REDAZIONE DELL'ISTRUTTORIA DOPO LA PRESENTAZIONE DI RICHIESTA DI EMISSIONE PARERE ALL'ENTE DA PARTE DELLA PROPRIETA'

Proposta di ristrutturazione con ampliamento di struttura esistente in C.so Sicilia n. 2 avente destinazione attuale sportiva e di retrovo, di proprietà del Comune di Torino.

Ristrutturazione con ampliamento di struttura esistente in C.so Sicilia (Torino)

Schema dell'intervento

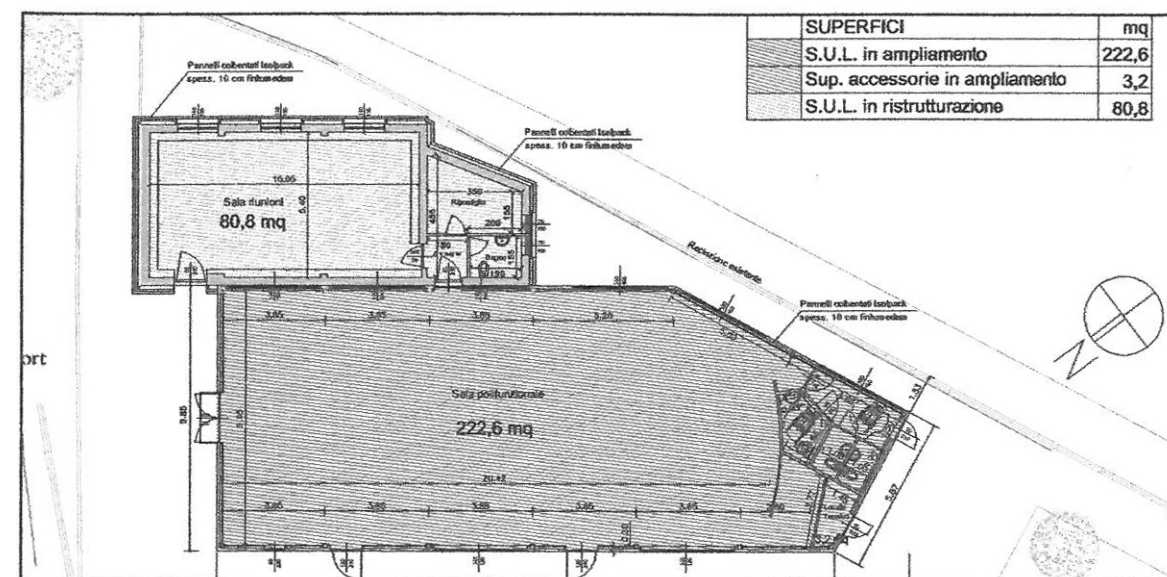
Dall'analisi della documentazione pervenuta, considerata la volumetria in progetto, la trasformazione da struttura temporale mobile a manufatto edilizio in opera pertanto fisso, valutate le caratteristiche ambientali del sito si ritiene che, in particolare per gli aspetti di inserimento paesistico dell'intervento, occorre rivedere planimetricamente la posizione insediativa del nuovo corpo polifunzionale, affinché gli spazi a verde delle aree esterne circostanti si integrino meglio con il verde esistente ed in particolare si configurino come elementi complementari di una stessa unità compositiva.

In particolare si ritiene che da un punto di vista planimetrico occorra salvaguardare verso il C.so Sicilia uno spazio libero di dimensioni maggiori al fine di poter riprendere l'elemento verde del filare di tigli in lato al corso, di cui si dà presenza nel rilievo delle alberature.
